XII/2024/6

Dodatok č. 2 k Zmluve o dielo
uzavretá podľa § 536 a nasledujúcich Obchodného zákonníka
uzatvorená medzi

1. V priebehu realizácie stavby „**KREMATÓRIUM – Sanácia exteriérových stien – I. ETAPA (časť I., časť II.)**“ bola pri búracích prácach na objekte zistená potreba nepredvídaných prác a dodávok pre riadne dokončenie diela. Tieto práce, ako aj ich zdôvodnenia sú obsiahnuté v Dôvodovej správe (Vyjadrenie projektantov Stavebnej časti a Statiky ku nepredvídateľným prácam a dodávkam Zhotoviteľa stavby) zo dňa 10.12.2024, ktorá tvorí Prílohu č. 2 k tomuto Dodatku. Práce sú zároveň špecifikované v Prílohe č. 1 k tomuto dodatku. Na základe uvedeného, dochádza k zmene ceny, t.j. k navýšeniu rozpočtových nákladov. Zároveň zhotoviteľ niektoré práce nerealizoval a z uvedeného dôvodu nebudú faktúrované.

Vyjadrenie projektantov Stavebnej časti a Statiky ku nepredvídateľným prácam a dodávkam Zhotoviteľa stavby

KREMATORIUM - SANÁCIA EXTERIEROVÝCH STIEN - ZADefINOVANIE PRIORITY POHLADOV
PRE SPATNÉ VRÁTENIE PŮVODNÉHO NEPOŠKODENÉHO VÁPENCOVÉHO OBKLADU

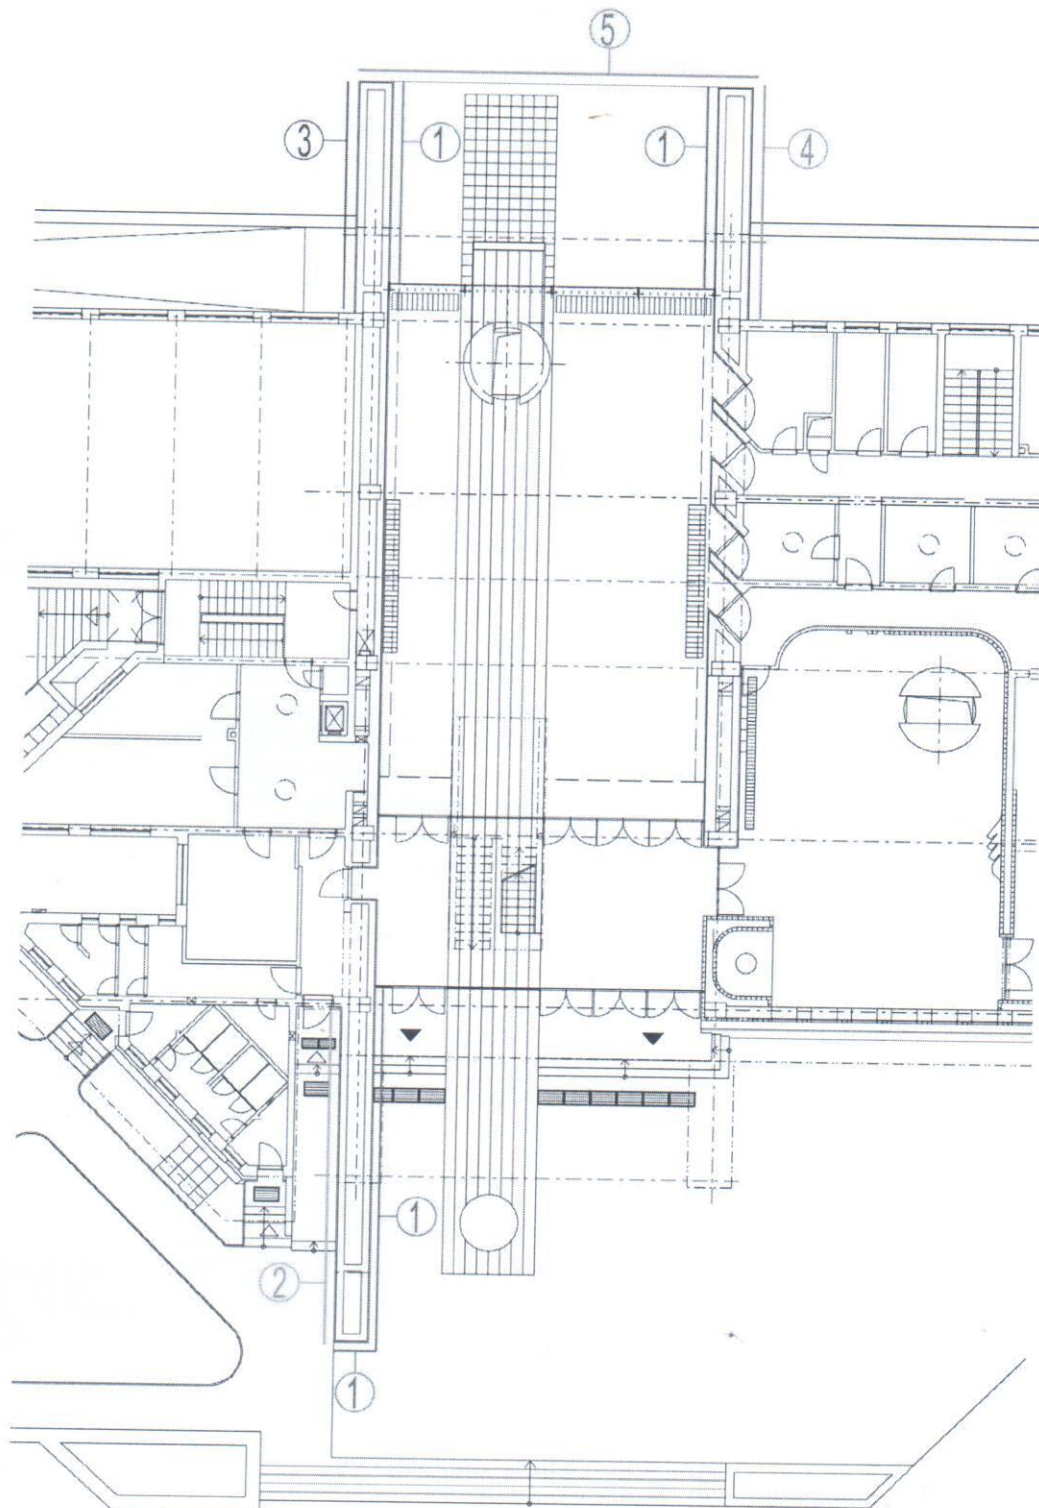
Na základe danej skutočnosti, som zadefinoval „Prioritu pohľadov jednotlivých stien s obkladmi“, podľa ktorej je potrebné vrátiť pôvodné vápencové obklady na miesta, ktoré sú najviac vizuálne exponované a budú plne vnímané návštevníkmi objektu Krematória počas celého smútočného obradu, alebo aj pred ním.

Priorita plôch je daná očíslovaním, ktoré vyjadruje, na ktorej ploche je nutné zachovať použitie iba pôvodnými starými vápencovými obkladovými panelmi.

To znamená, že ak na plochách, ktoré majú nižšiu prioritu pohľadov, budú demontované obklady v dobrom stave, budú odložené na ich neskoršie použitie. Ak dôjde ku poškodeniu obkladu na vizuálne exponovanom mieste s prioritou 1, musia byť nahradené starými použitými vápencovými obkladmi v dobrom stave, tak aby nedošlo ku farebnej odlišnosti medzi pôvodným a novým obkladom na vizuálne exponovanom mieste – priorita pohľadov 1.

Najdôležitejšiu časť tvoria vnútorné plochy zadných vysunutých stien v smere do lesa, kde je sústredený pohľad smútočného zhromaždenia počas obradu vo Veľkej rozlúčkovej sále.

V prípade ak dôjde ku poškodeniu obkladu, ktorý je vizuálne viditeľný z obradnej sály, ktorý bol pôvodne zafrézovaný, a bude nahradený iným starým pôvodným obkladom z iného miesta, bude nutné nahradený obklad zafrézovať presne podľa pôvodného frézovania.

Daným riešením bude potrebné objednať nové vápencové obklady iba podľa kusov poškodených pri odoberaní. Nebude potrebné doobjednať nové vedľajšie vápencové obklady, v dotyku s poškodeným odoberaným a nahradeným novým obkladom, z dôvodu zabezpečenia rovnakej farebnosti obkladu.

Navrhovaným riešením podľa zadefinovanej „Priority pohľadov jednotlivých stien s obkladmi“, budú na miesta poškodených platní na najviac exponovaných miestach preložené exist. celistvé odoberaté vápencové obklady z miest, ktoré nie sú priamo viditeľné. Dané preložené obklady budú zafrézované podľa pôvodného interiérového riešenia. Nové doplnené obklady budú vrátané na miesta s nižšou prioritou pohľadov, t.j. na miesta, ktoré nie sú pohľadovo často vnímané verejnosťou.
